**AVIS RELATIF À LA PROTECTION
CONTRE LES EVENTUELS EFFETS NOCIFS ET NUISANCES
PROVOQUÉS PAR LES RAYONNEMENTS NON IONISANTS
GÉNÉRÉS PAR DES ANTENNES ÉMETTRICES STATIONNAIRES**

Commune : THEUX - Exploitant : TELENET GROUP

Référence exploitant : LG2210C

Rapport n° 3015 / 2025

Figure 1 : Vue en plan des lieux de séjour et des points de contrôle

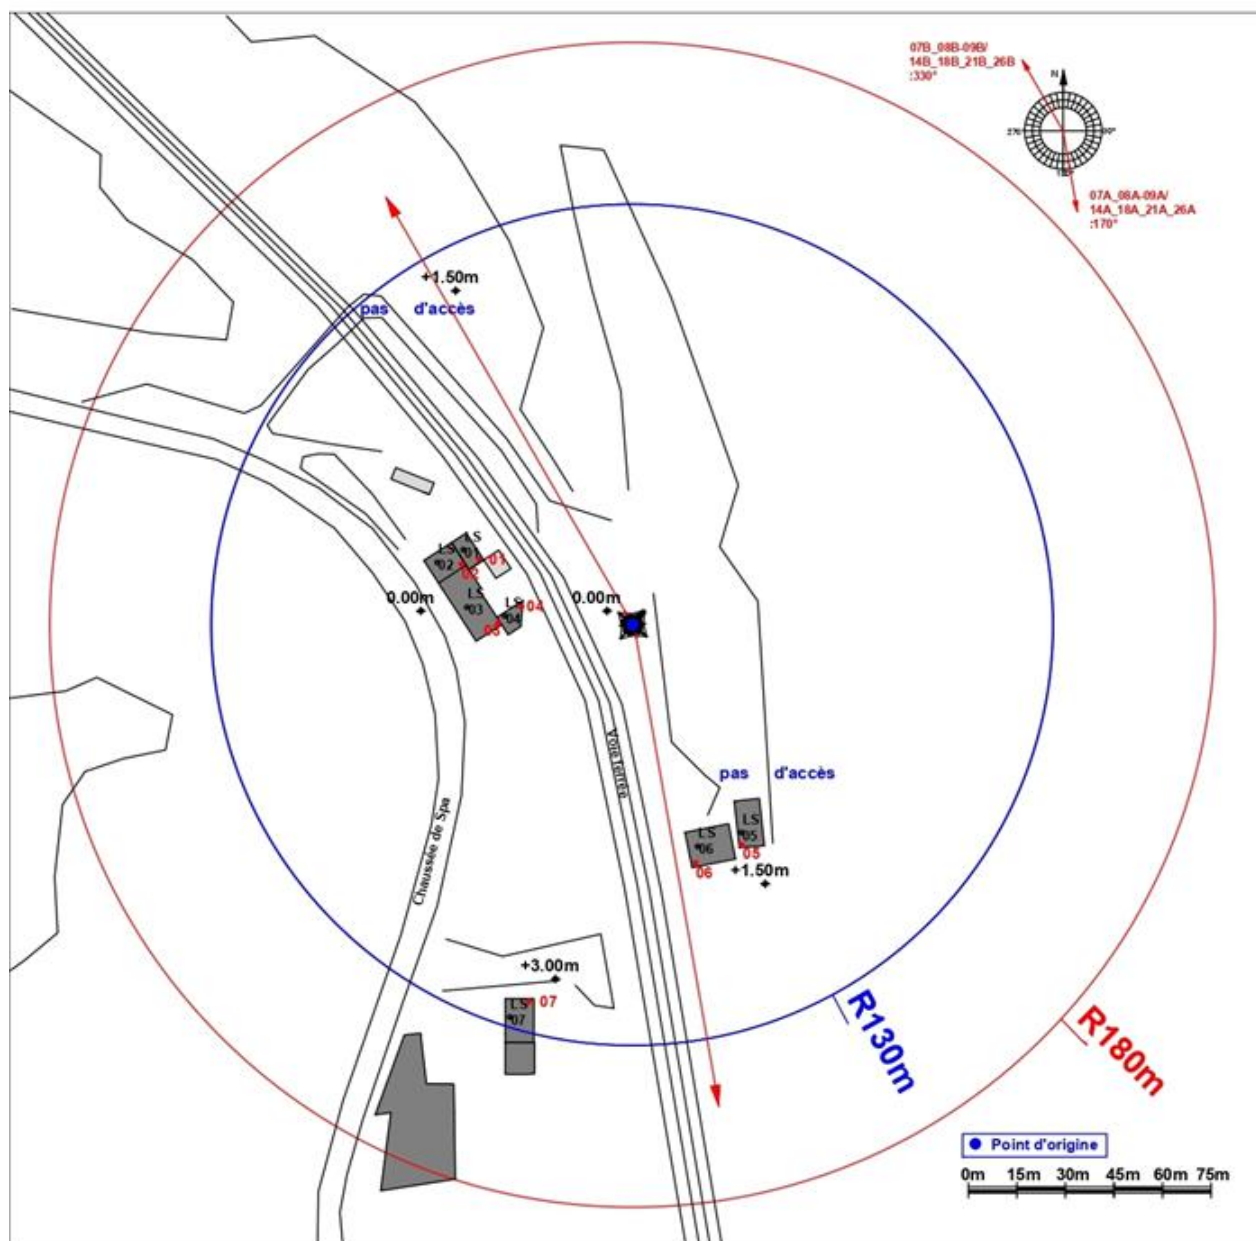
Les fréquences d'émission, la puissance rayonnée par chacune des antennes et leur gain permettent de déterminer le rayon de la zone à analyser. Tout dépassement de la limite par installation est exclu en dehors de cette zone. Le tableau 2 reprend les 35 LS² pour lesquels l'indice d'exposition est le plus élevé. Les différentes colonnes indiquent :

- le numéro du point de contrôle repris sur un des plans de la figure 1;
- le numéro du LS dans lequel se trouve le point de contrôle de la 1^{ère} colonne ;
- l'atténuation d'obstacle prise en compte pour le calcul de l'indice d'exposition dans le LS ;
- le résultat du calcul de l'indice d'exposition.

N° point de contrôle	LS	Atténuation (dB)	Indice d'exposition relatif à la limite par installation IE_i
6	LS 06	3,0	0,962
2	LS 02	3,0	0,951
5	LS 05	3,0	0,907
7	LS 07	3,0	0,380
3	LS 03	3,0	0,197
1	LS 01	3,0	0,071
4	LS 04	3,0	0,046

En ce qui concerne les antennes de l'installation mentionnées dans le tableau 1, la distance maximale à laquelle la limite pourrait être atteinte, à l'extérieur, est égale à 126,5 m. S'il n'y a pas de LS à une distance inférieure, les antennes respectent forcément la limite d'immission.

Dans le cas des LS situés à l'intérieur des bâtiments, une atténuation d'obstacle est prise en compte et il en résulte que la distance maximale à laquelle la limite pourrait être atteinte se réduit à 90,5 m.
